监 理 通 知 单

工程名称：广东新南达电缆实业有限公司屋顶分布式光伏发电项目

编号：SRGF—JXMB—003

事由：关于施工现场相关事宜

图 1

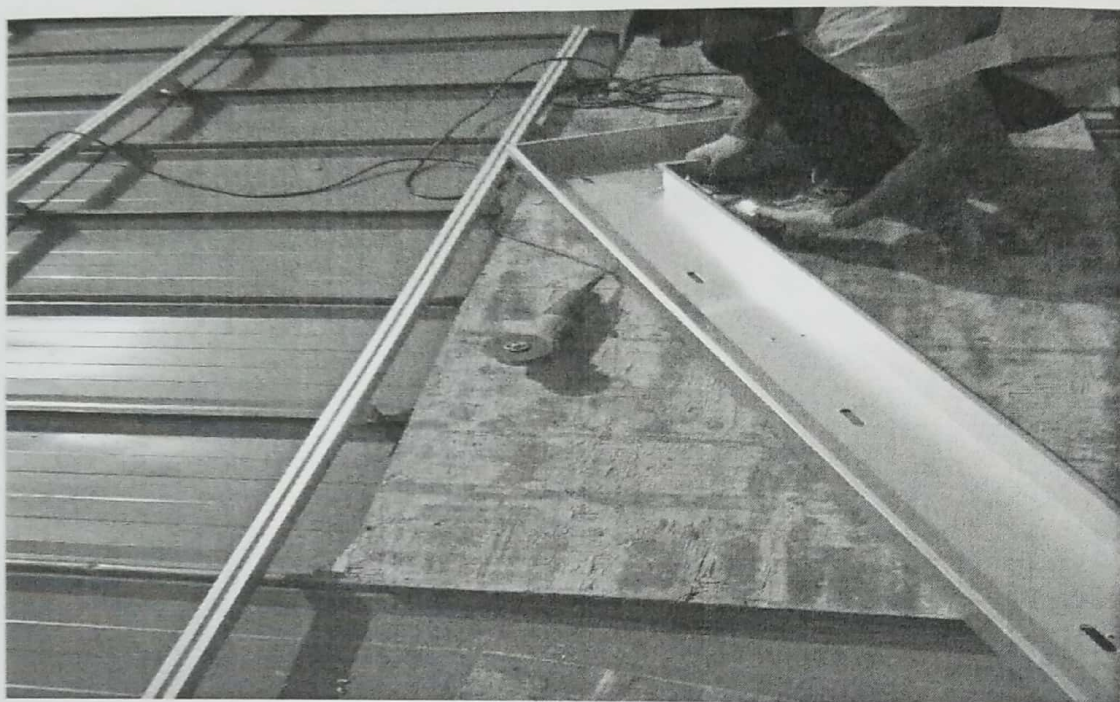
- 1、施工现场使用的磨具无防护罩（图1）
- 2、施工现场所使用的配电箱外壳无接地，存在电线乱接乱拉现象（图2）
- 3、1#屋面施工现场 $\geq 200\text{MM}$ 规格的线槽支架未按设计要求施工（图3）

限要求你方在三日内回复我监理组并尽快整改，整改后通知我监理单位进行复查。
